改善箇所説明図

改善の内容

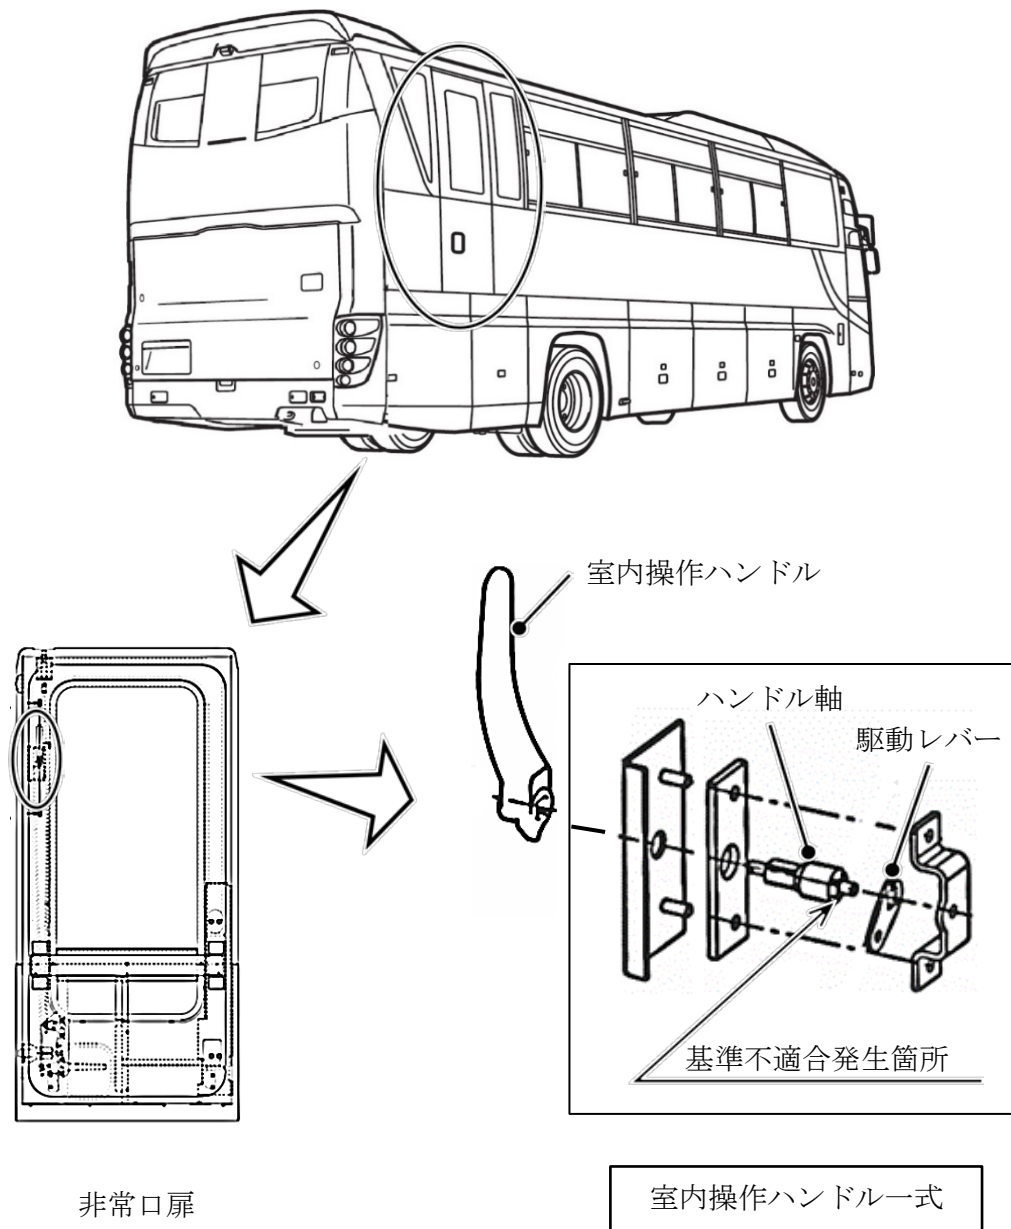
大型バスの非常口扉において、室内操作ハンドルの軸と駆動レバーの嵌合構造が不適切なため、嵌合代が不足しているものがある。そのため、ハンドル操作時に空転し非常口扉が開かないおそれがある。

全車両、室内操作ハンドル一式を対策品に交換する。

識別 : 運転者席左側ドア開口部のシリアルナンバープレートの上に、識別ペイント（白色）を塗布する。
